Avignon, le 16 février 2015

Réf. : D-0022-2015-UT84-Sub4

Objet : Installations classées pour la protection de l'environnement.
Société LAFARGE GRANULATS France - lieux-dits " Plan de Perussis " et " Iscles du Temple ", Quartier La Baronne à Cavaillon (84300).

**RAPPORT DE L'INSPECTION DES INSTALLATIONS CLASSÉES
POUR LA PROTECTION DE L'ENVIRONNEMENT**

Plan de situation

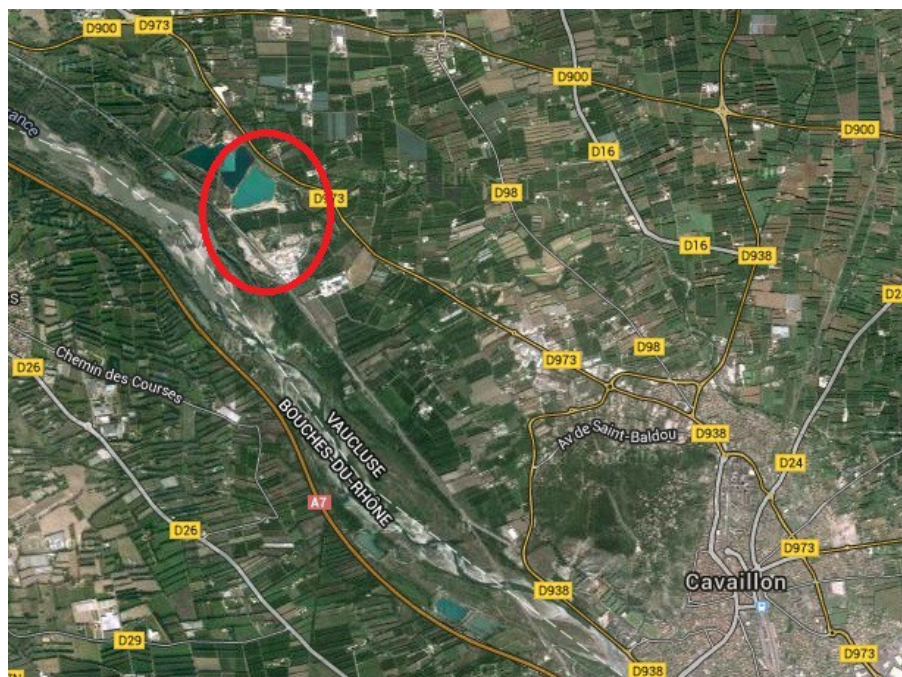
Cette carrière exploitée depuis 1972 a fait l'objet d'autorisations successives, notamment de modifications des conditions d'exploitation, de changement d'exploitant et de renouvellement avec extension.

A ce jour, l'arrêté préfectoral actuel n° 33 du 8 avril 2002, complété par les arrêtés n° 67 du 16 mai 2003 et n° 22 du 2 mars 2004, autorise, pour une durée de 30 ans, l'exploitation sur une superficie de 50,2 ha avec une production annuelle moyenne de :
